OGGETTO: [ID VIP 9390] - Parco agrivoltaico di potenza elettrica complessiva pari a 90,787 MW, da realizzare nel Comune di Foggia (FG).

Istanza per il rilascio del Provvedimento di VIA statale ex art. 23 del D.lgs. n. 152/2006 e ss.mm.ii.

Proponente: APR ENERGY TWO S.r.l.

Relazione tecnica a supporto dell'istruttoria sul progetto

Fig. 2 - Ubicazione dell'impianto rispetto alle aree non idonee ex RR 24/2010

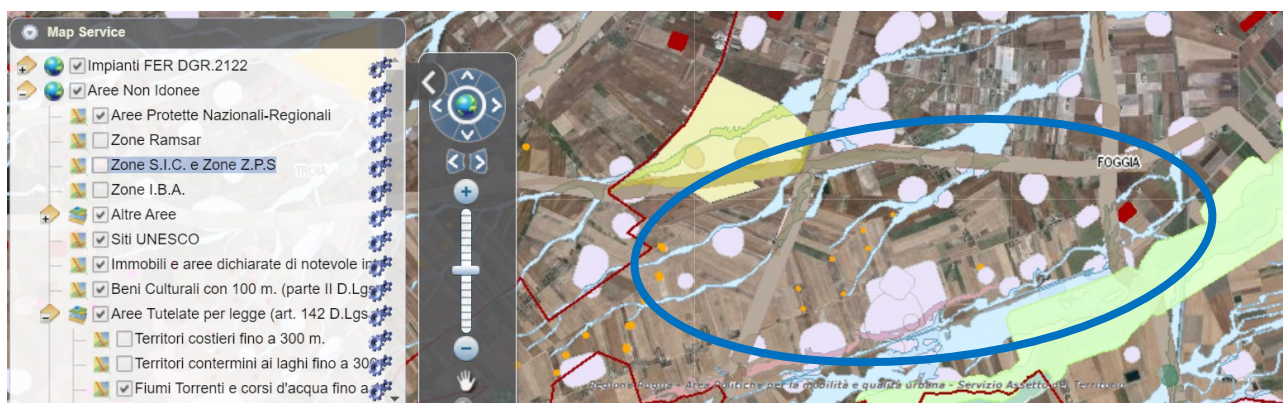
L'area dell'impianto proposto **non ricade** tra quelle indicate come **non idonee** ai sensi del regolamento regionale n. 24 del 2010. In proposito, si veda la successiva fig. 2.

- Poco significativo lembo sovrapposto a "Versanti"
